PIANO ATTUATIVO AREA EX IVECO VIA VANZAGO N. 18 – PREGNANA MILANESE

PROCEDIMENTO VERIFICA ASSOGGETTABILITÀ VAS ANALISI E VALUTAZIONI DEL COMUNE DI VANZAGO

Allegato alla Deliberazione di Giunta Comunale n°56 del 14.05.2026

Sezioni di progetto – si riporta come altezza massima 23 metri inclusi tutti gli impianti

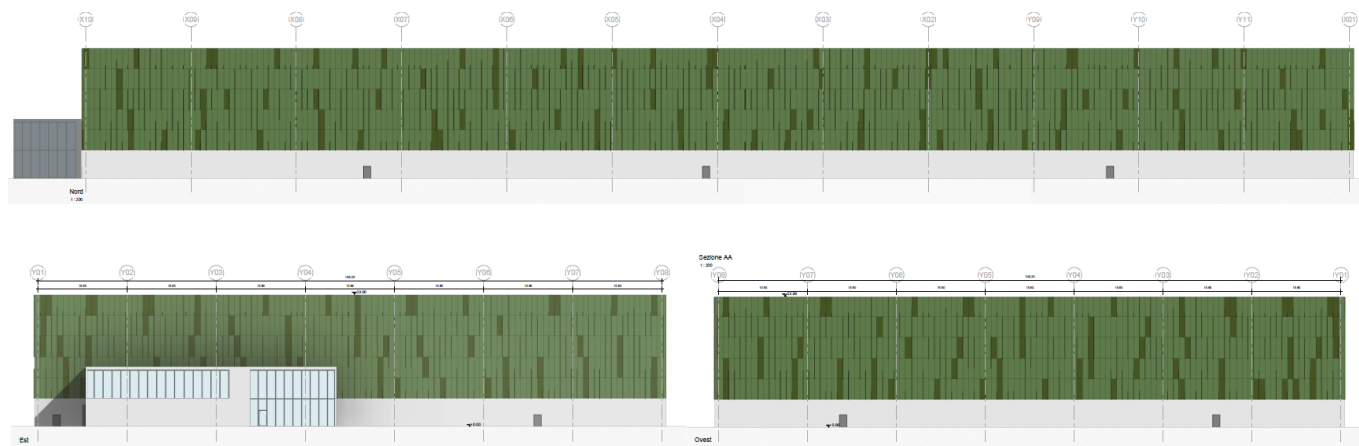
Tale altezza di 23 metri dichiarati non è completamente chiara nella documentazione fornita. In primo luogo, nel documento “4.6 Prospetti e sezioni” si riporta quanto nelle figure seguenti che confermerebbe i 23 metri massimi inclusi di tutti gli impianti. Inoltre si apprezza l'altezza dell'interpiano del piano terra pari a 9,4 metri, mentre parrebbe che il piano primo ha un interpiano di circa 9 metri al centro dell'edificio e più basso ai lati; l'altezza dell'ultimo livello parrebbe essere quindi circa 4,6 metri (minima al centro) e più alta ai lati comprendendo tutti gli impianti.

[1] rimettere tutta la documentazione di progetto (tavole e testi) per renderla consistente sul tema delle altezze del datacenter ex-IVECO, specificando dettagliatamente:

1. **L'altezza massima al colmo dell'edificio comprensivo dei 2 piani, precisando se siano 22 m, 23 m o di più ancora, fatto salvo la richiesta successiva (sezione 2.1.3) di diminuzione dell'altezza complessiva massima dell'edificio per limitare l'impatto sul paesaggio;**
2. **Se tale altezza massima contenga o meno tutti gli impianti e quali sono gli impianti inseriti nell'involucro e quali sono quelli che saranno collocati sul tetto;**
3. **Quale è l'altezza del parapetto;**
4. **Quale è l'altezza massima dell'edificio comprensiva degli impianti che sono collocati sul tetto;**
5. **Dove si collocano i vari impianti rispetto al tetto, includendo anche i pannelli fotovoltaici, i generatori con i camini e le tutte le unità necessarie al funzionamento del datacenter;**

6. Fornire le sezioni quotate delle sale server e di altre parti dell'edificio che si ritengono necessarie per comprendere quale sia l'altezza dell'interpiano e se l'edificio è rialzato e di quanto rispetto al terreno;

Estratto dal PTM Tav. 4 – Rete Ecologica Metropolitana. In rosso le aree con i due datacenter, in verde scuro tratteggiato il corridoio primario della RER, in verde chiaro tratteggiato il PLIS del Basso Olona

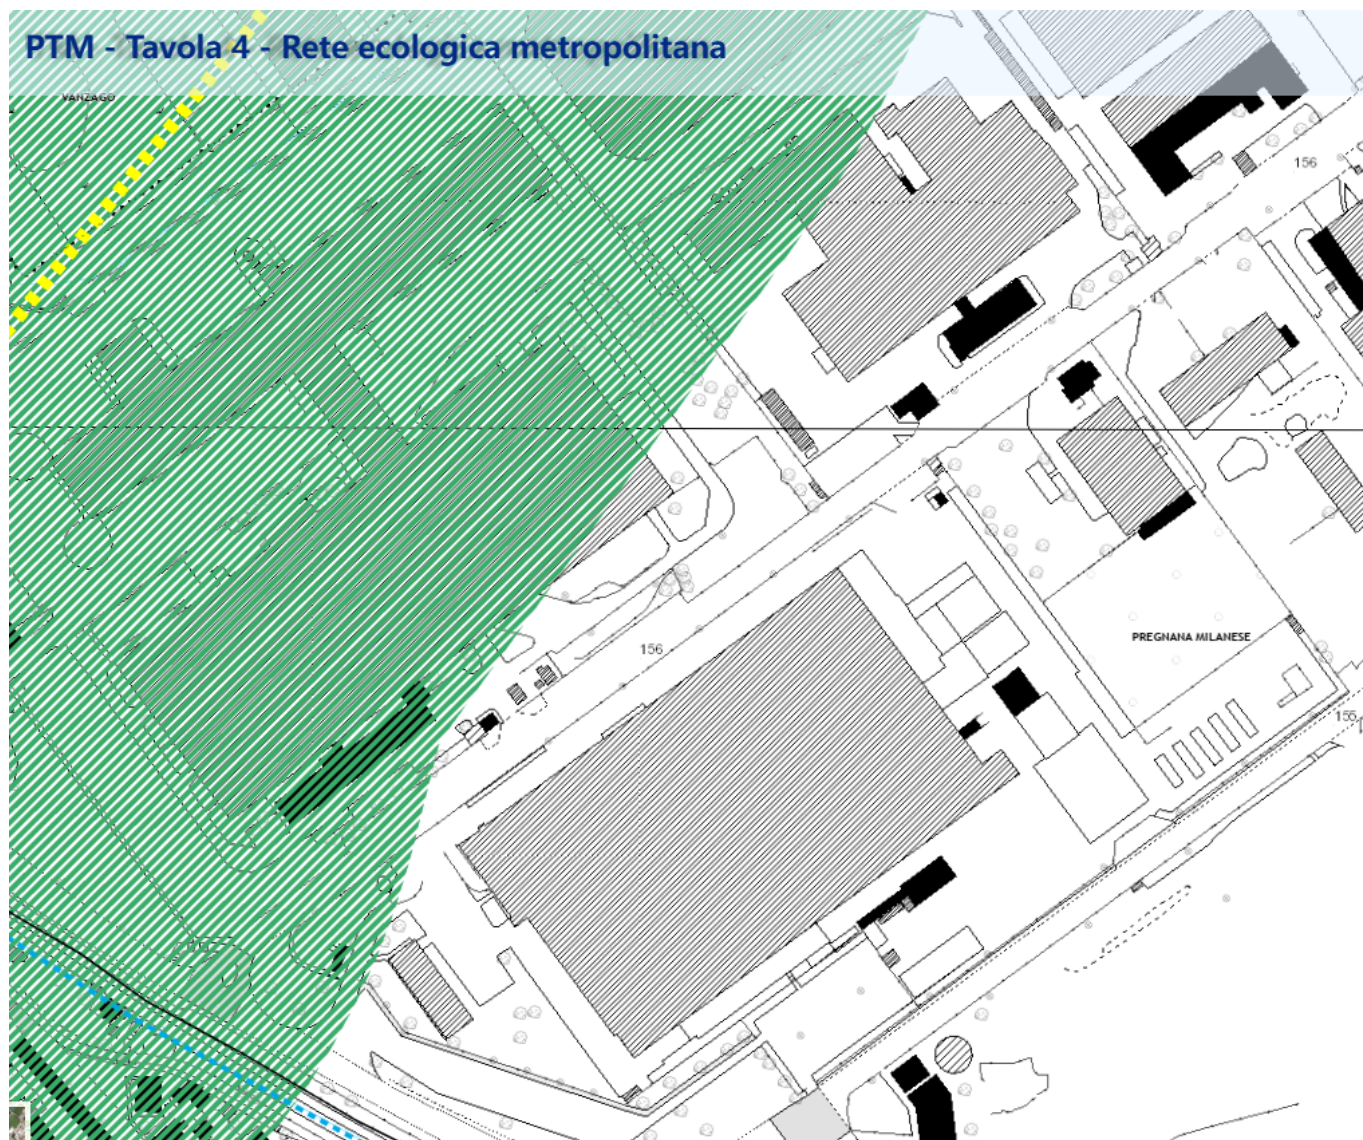
Da questa considerazione si evince la necessità di massima tutela del territorio per la presenza del corridoio ecologico. L'eventuale esclusione dalla VAS dimostrerebbe una carenza poiché non sarebbe stato analizzato l'impatto cumulativo delle previsioni del Piano Attuativo con le restanti pressioni antropiche insistenti sul medesimo quadrante territoriale causate dall'insediamento del nuovo Data Center sull'area ex-IVECO. Trovandosi l'intera area d'intervento integralmente contenuta in una superficie inferiore a 250 metri dal corridoio ecologico unitamente alla parziale sovrapposizione fisica di una porzione della stessa con il corridoio ecologico primario, evidenzia plasticamente che la trasformazione urbanistica prevista agisce in un ecosistema già saturo e che invece andrebbe tutelato potenziando il corridoio ecologico e non andando a restringerlo come nel caso presentato dal Piano Attuativo.

Tale aspetto non parrebbe essere stato considerato adeguatamente nella documentazione presentata ed anzi, si ritiene che non sia stata considerata di considerare la capacità di carico dell'ambiente naturale residuo, violando le direttrici di tutela ecologica previste dalla pianificazione sovraordinata (PTCP e RER).

[.] elaborare un documento specifico sull'impatto rispetto al Corridoio Primario della RER all'interno dello Screening per la VINCA quantificando gli impatti e proponendo specifiche prescrizioni al progetto attuativo e mitigazioni ai sensi degli art. 61 e 63 delle NTA del PTM, da integrarsi nella successiva procedura di VAS.

Estratto dalla relazione acustica – si notino i generatori “S5” il cui numero è di 16+10=26

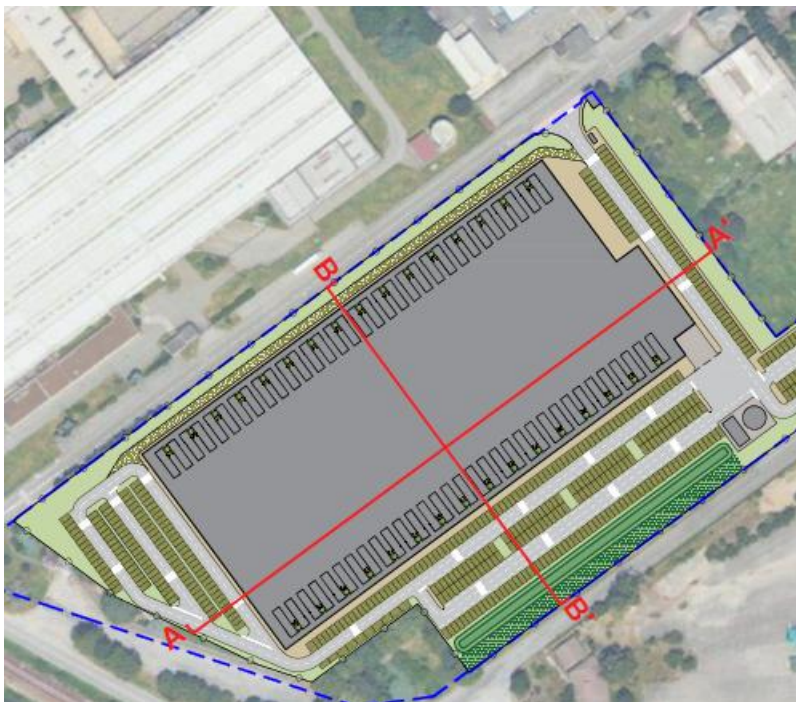
Guardando il documento “5.1 – VALUTAZIONE PREVISIONALE DI IMPATTO ACUSTICO” nella sezione 7 si riportano “n. 64 generatori di emergenza. In funzione 1 ora al giorno nello scenario di test” con codice sorgente S5. Nello stesso documento, però, nella figura 5 si riportano solo 16 sorgenti S5 (Generatori) da un lato e 12 sorgenti S5 (Generatori) dall'altro, per un totale di 28 generatori; se ci fosse un errore di battitura (mancanza di “S5”), si può ipotizzare che il valore sia 32 generatori di emergenza (16 da ogni lato) che confligge con quanto riportato sopra.

Estratto dalla tavola 4.5 – sezioni territoriali – si notino 64 generatori sul tetto

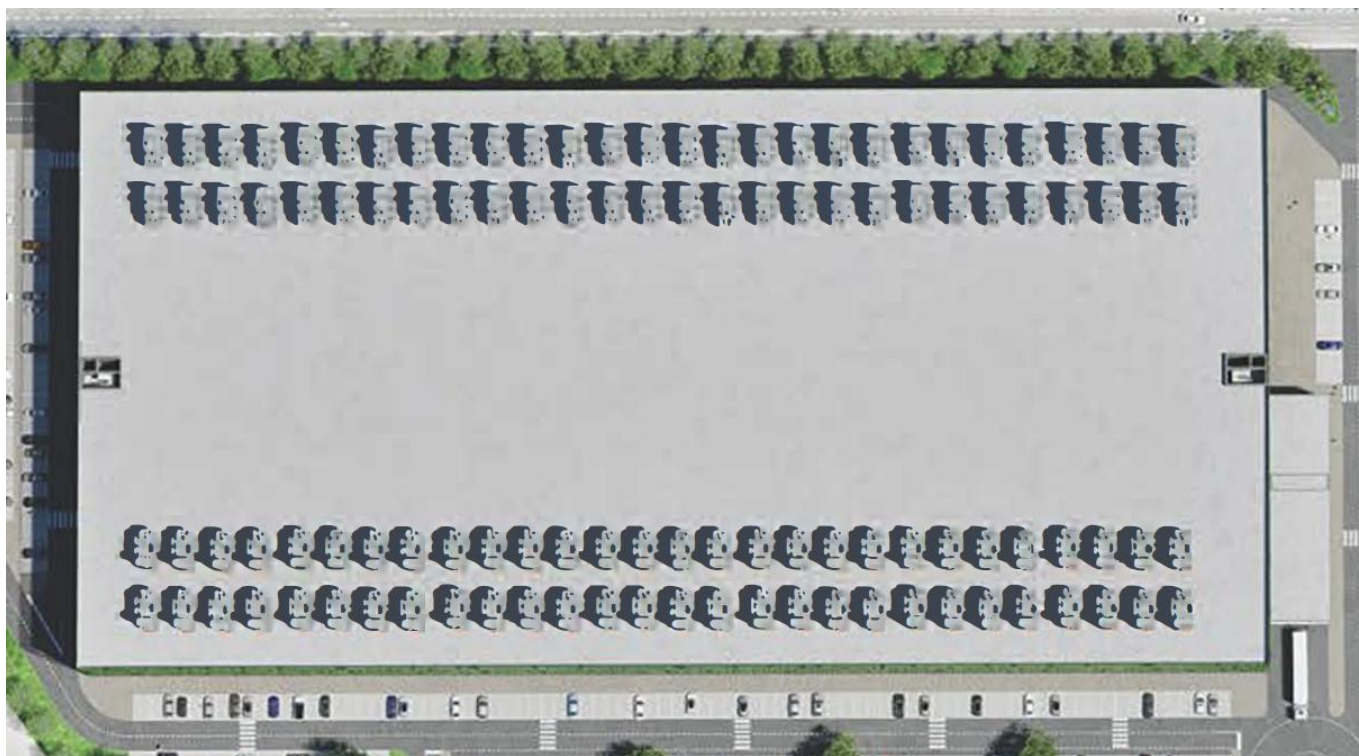
Controllando invece la tavola “4.5 – Sezioni territoriali”, dall'immagine in pianta, si conferma la presenza di 32 generatori elettrici per ciascun lato raggruppati in 16 coppie, per un totale di 64 generatori.

Estratto dalla tavola 4.9 – viste di progetto – si notino 112 generatori sul tetto

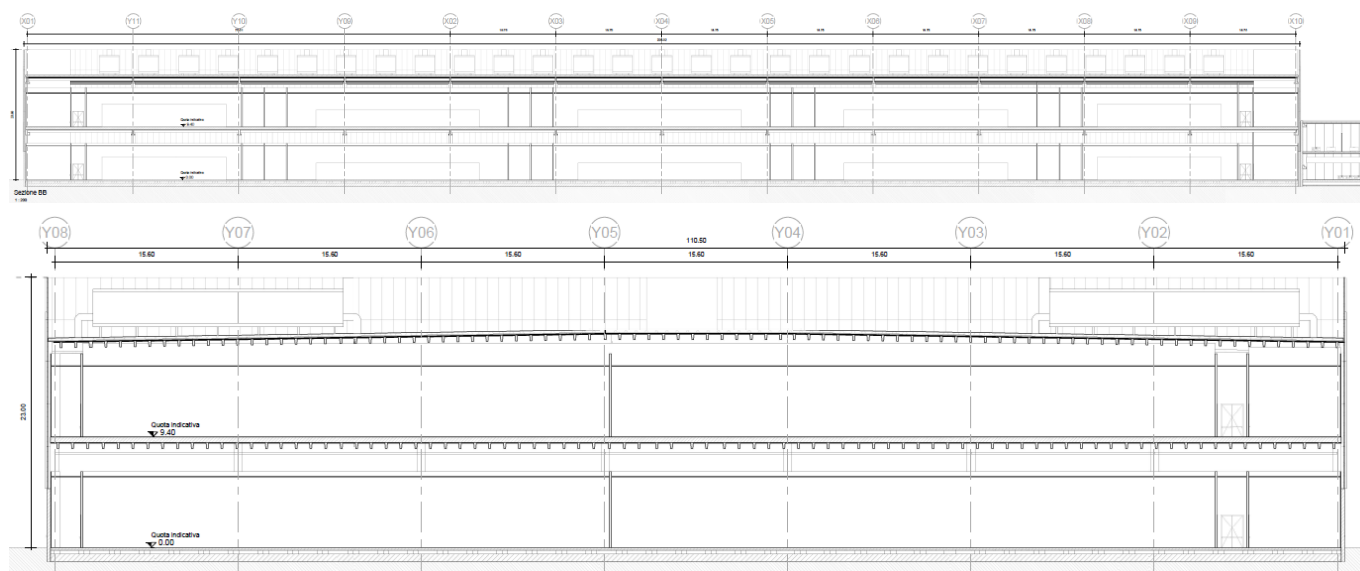
Nella tavola “4.9 – Viste di progetto”, invece sono presenti 4 file, 2 per lato, con 28 generatori elettrici ciascuno, per un totale addirittura di 112 generatori!
